Note d'information relative au nombre minimal de plots de calage/collage pour un ETICS

Cette note d'information apporte des précisions par rapport à l'indication du paragraphe 4.2.4 du CPT 3035_V3, et également quelques rappels.

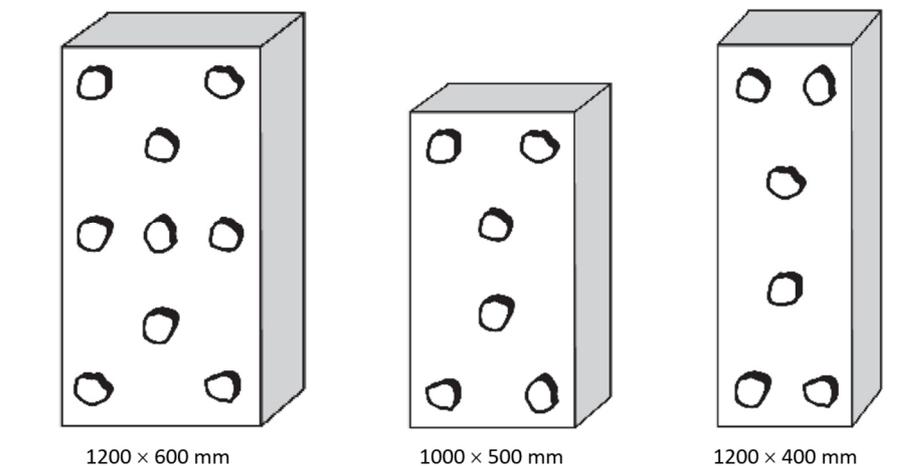
- Le calage doit être réalisé avec un minimum de 12 plots par m², répartis à la surface du panneau.

Cette densité de plots correspond à, par exemple :

- pour un panneau de dimensions 1000 x 500 mm : minimum 6 plots,
- pour un panneau de dimensions 1200 x 400 mm : minimum 6 plots,
- pour un panneau de dimensions 1200 x 600 mm : minimum 9 plots.

Collage / calage par plots et par boudins autour d'une baie

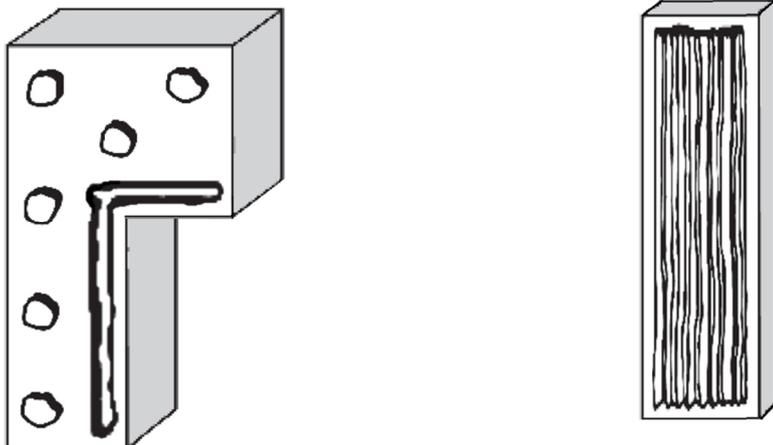
- En cas de collage/calage par plots en partie courante, un collage/calage par boudins périphériques est nécessaire au pourtour des baies.
- Dans le cas d'un retour d'isolant en tableau et voussure de baie, le panneau isolant peut être simplement collé en plein pour simplifier la mise en œuvre de ce point singulier, y compris s'il doit être calé-chevillé en partie courante.
